ESTUDIO DE CONTROL DE FRECUENCIA Y DETERMINACIÓN DE RESERVAS

Parte 2 Respuestas a Observaciones al Informe
Preliminar

GERENCIA DE OPERACIÓN

Septiembre 2020

Figura 5.36. Utilización esperada línea 2x500 kV Nueva Pan de Azúcar – Polpaico.

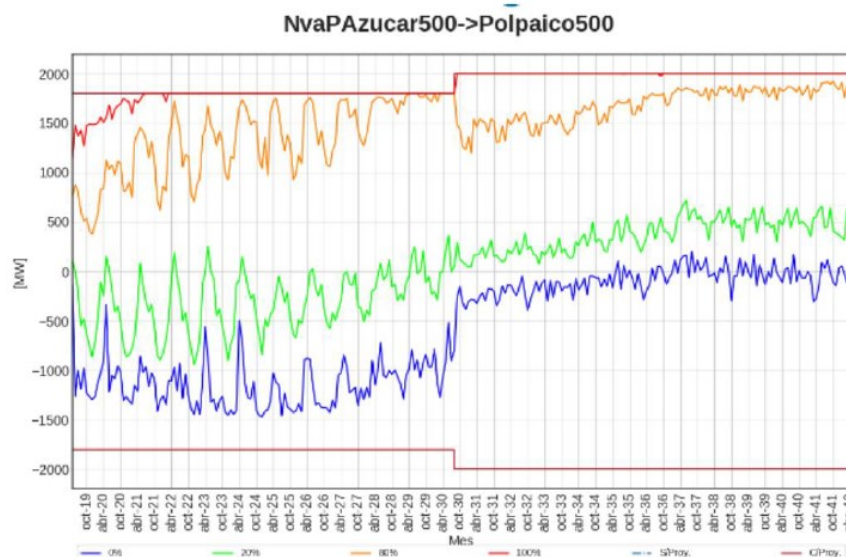
“Se solicita separar las reservas del Sistema una vez existan congestiones en la 2x500 kV línea Nueva Pan de Azúcar – Polpaico.

Según lo expuesto en la propuesta de expansión de la transmisión 2020⁷ se puede apreciar que, a partir de septiembre del próximo año, existirán congestiones en la Línea 2x500 kV Nueva Pan de Azúcar – Polpaico, lo cual se observa en la Figura 5.36 del mismo informe.

Adicionalmente, al analizar la programación mensual de septiembre de 2020⁸, se puede apreciar que a partir de septiembre del próximo año existirán congestiones en la línea 2x500 kV Nueva Pan de Azúcar – Polpaico.

Sin embargo, según lo expuesto en el apartado 1.3, los resultados de requerimientos de CSF y CTF consideran que las transferencias previstas en el sistema de transmisión de 500 kV de la zona Norte no se ven restringidas y, por tanto, es factible considerar el redespacho horario y el efecto de la generación ERV en el seguimiento de la demanda (en particular en las horas de salida y puesta del sol). En la operación real se debe verificar que la suma de la reserva en el AGC, más la reserva manual, cumpla con la reserva mínima requerida para CSF”.

Las reservas obtenidas se basan en un análisis de carácter uninodal que, por consiguiente, asume el supuesto descrito y proporciona los montos requeridos estimados para todo el SEN en su conjunto.

En la operación real no se ha detectado la necesidad de modificar estos criterios ante transferencias máximas por el sistema 500 kV Norte. Lo anterior se debe a que la regulación de frecuencia real se ha encontrado dentro de los rangos admisibles. Se tiene una banda admisible que da holgura de +/- 0.2 [Hz] en operación normal, además de excedentes de reservas que se dan de manera natural y las transferencias admisibles de carácter transitorio por el sistema de transmisión.

Los análisis de registros históricos de generación real y programada por zona y transferencias por el sistema de 500 kV, requeridos para una determinación y asignación de reservas por área, serán realizados una vez que sean detectada la real necesidad por riesgo de incumplimiento de regulación

de frecuencia. Lo anterior se contempla como parte del análisis de operación de corto plazo, siempre cuando las condiciones detectadas lo ameriten, lo cual se considera fuera de los alcances de este estudio.

Finalmente cabe señalar que, los requerimientos de CSF y CTF no guardan relación con la seguridad operativa del SEN, lo cual es atendido por el CRF y CPF ante contingencias y cuyos análisis son complementados por el Estudio de Restricciones del Sistema de Transmisión ERST.
